Réf. CRMS : AA/MB/BXL20874\_651\_Jacobs\_7

Objet : BRUXELLES. Place Jean Jacobs, 7.

Demande d'avis de principe portant sur la restauration et transformation en façade arrière ■  
**Avis de principe de la CRMS**

*Ci-contre : Projet façade arrière. Image tirée du dossier d'avis préalable en séance du 02/10/2019*  
L'avis de la CRMS était défavorable pour les raisons suivantes

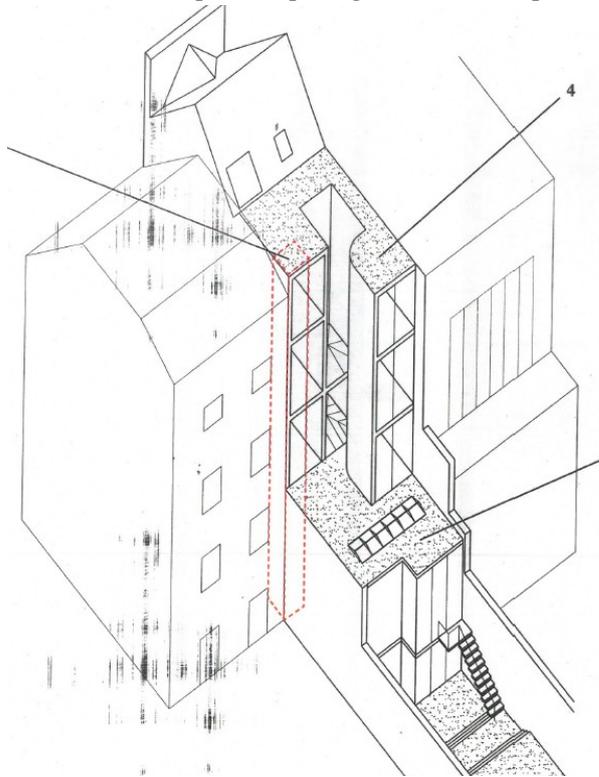
- Reculer la façade arrière du -1 et du rez-de-chaussée jusqu'à hauteur de la fin du mur mitoyen n'apportait pas de réelle solution existante à l'apport de lumière pour les espaces existants.
- La CRMS s'opposait à la démolition des annexes, ces dernières étant de qualité et faisant partie intégrante de l'histoire du bien.
- Elle estime en outre que les problèmes d'éclairage ne seraient pas solutionnés du fait de l'emplacement de l'ascenseur, qui empiète sur les espaces nouvellement créés les plus lumineux, et du fait de la seconde annexe prévue, qui ne créerait pas de plus-value réelle d'éclairage.
- De manière générale, la CRMS estime le projet trop interventionniste et dénaturant pour un bien faisant l'objet d'une mesure de protection et plaide pour un retour à un projet plus respectueux du patrimoine, comme celui proposé en décembre 2013.

De gauche à droite : façade arrière ( extrait du dossier, février 2020) -photomontage de la façade arrière projetée (extrait du dossier, février 2020) -photomontage aérien de la façade arrière projetée (extrait du dossier, février 2020)

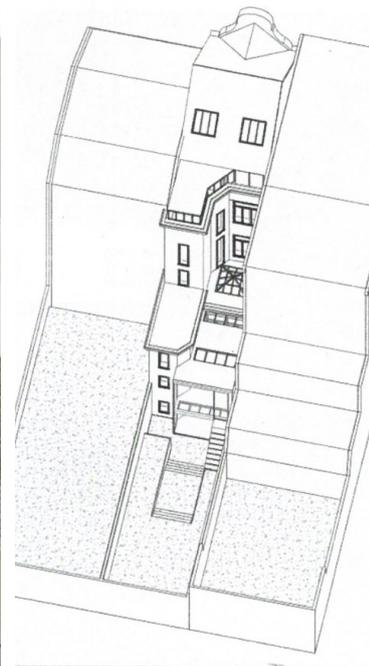
La CRMS constate que le projet a évolué de manière positive par rapport à la dernière version analysée en octobre 2019. En effet, les interventions lourdes qui étaient prévues pour la transformation radicale de la façade arrière et de l'annexe pour l'implantation d'un ascenseur, ont été abandonnées au profit d'un projet plus respectueux des qualités architecturales et spatiales de la maison. La Commission ne s'oppose pas non plus à l'installation et l'implantation de l'ascenseur.

La CRMS peut aussi accepter les autres transformations, à savoir la suppression de l'appendice « suspendu » en façade arrière, la rehausse du 3<sup>ème</sup> étage et le percement d'une lucarne en façade arrière, ainsi que la création d'une verrière. En effet, ces interventions permettent de maintenir la lisibilité du bâtiment et le maintien des annexes en façades arrière tout en apportant l'apport de luminosité dans les nouvelles annexes vitrées et dans la verrière protégée.

De façon générale, la CRMS estime que le projet s'oriente dans la bonne direction. Elle recommande d'apporter un soin particulier à la mise en œuvre de certains aspects comme le profil du vitrage, la qualité et le détail de réalisation de l'annexe vitrée.
